제113차 건설기술심의 소위원회 의결사항

심의일자: 2023.5.19.(금)

□ 안건명: 「개포3동 복합문화센터 신축공사 설계용역」 설계심의

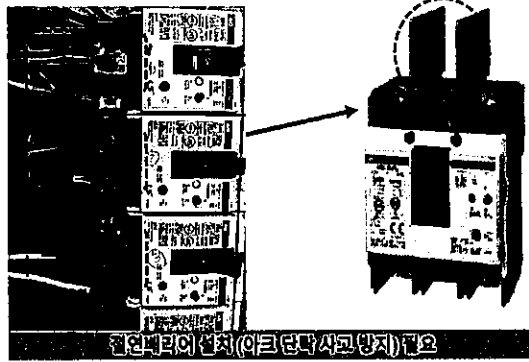
13. (전기도면 EE-003) 주기(NOTE)에 피뢰기 접지는 각 상간 및 접지도체는 편조선 사용 (각 상간의 편조선 길이는 여유있게 설치) 표기

13. 피뢰기의
시공상세도
작성 필요
14. 시공상세도에
구체적인
연결도는
정확하게
편조선으로 연결

발전제어장치(아크단락사고방지)필요

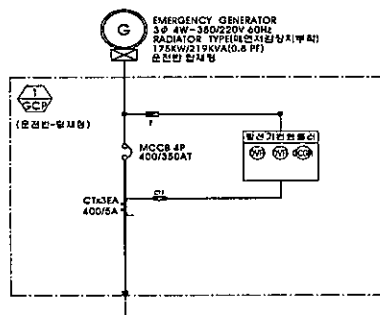
18. (전기도면 EE-003) 아래 비상발전기의 발전기 컨트롤러 부분 계전기 정확히 표기하도록 할 것
